Escalier (2)

Cet escalier ne figurait pas dans le descriptif initial du bureau d'études SECC. Par conséquent, nous l'avons ajouté au marché.

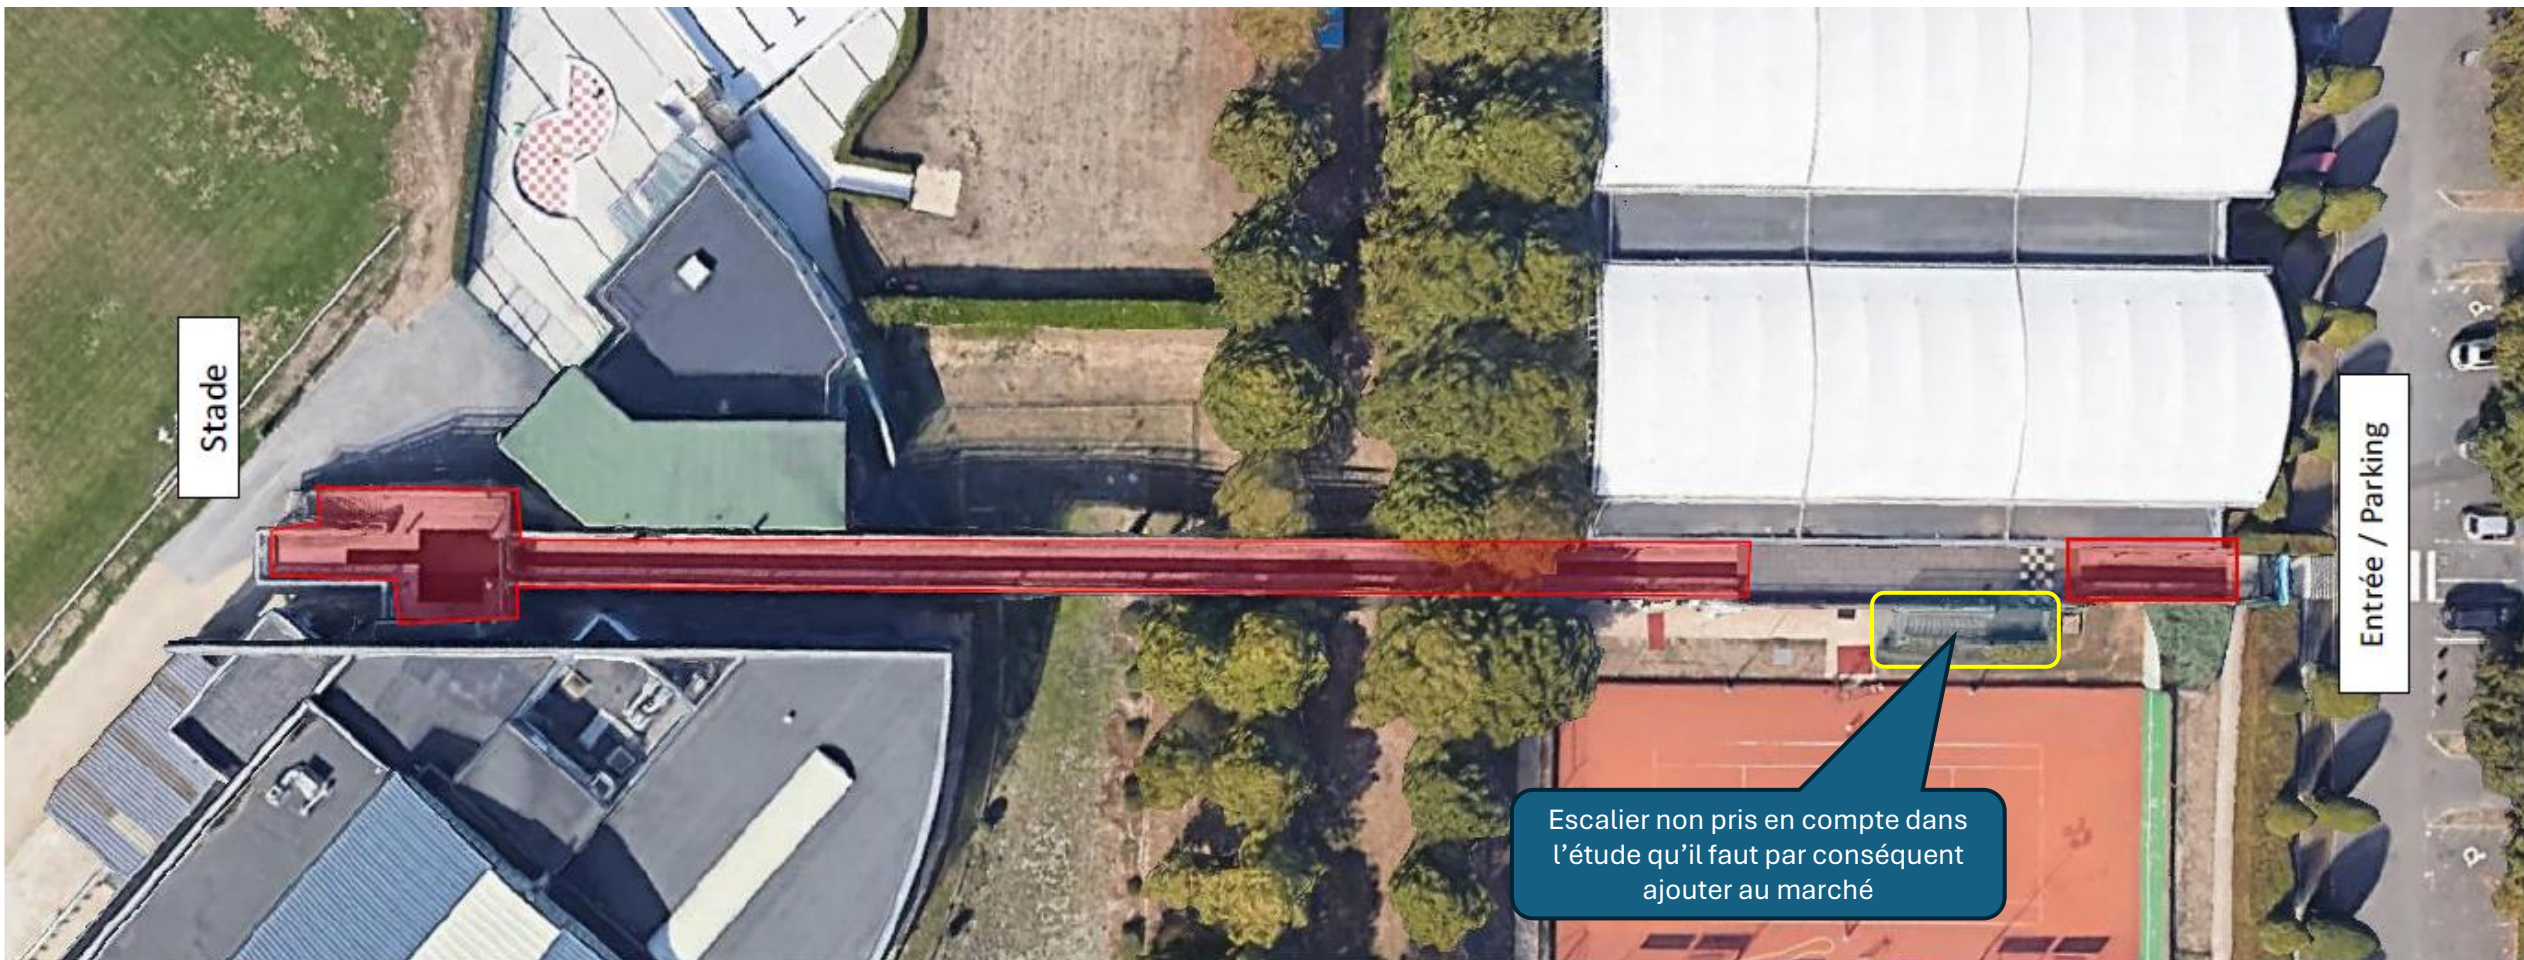
À cet effet, les prestations suivantes ont été intégrées dans la DPGF :

- Article 8.3 : 8 m² de dépose bois escalier
- Article 9.3 : 10 ml de main courante
- Article 10.2 : 16 marches

Escalier non pris en compte dans l'étude qu'il faut par conséquent ajouter au marché

- 1- Les ferrures et la visserie sont à changer
- 2- Révision des fixations de l'escalier
- 3- Reprise complète des marches en iroko (épaisseur 50 mm) + profil anti dérapant
- 4- Remplacement ou rabotage/ponçage des mains courantes

Les prescriptions restent identiques à celles des travaux de la passerelle
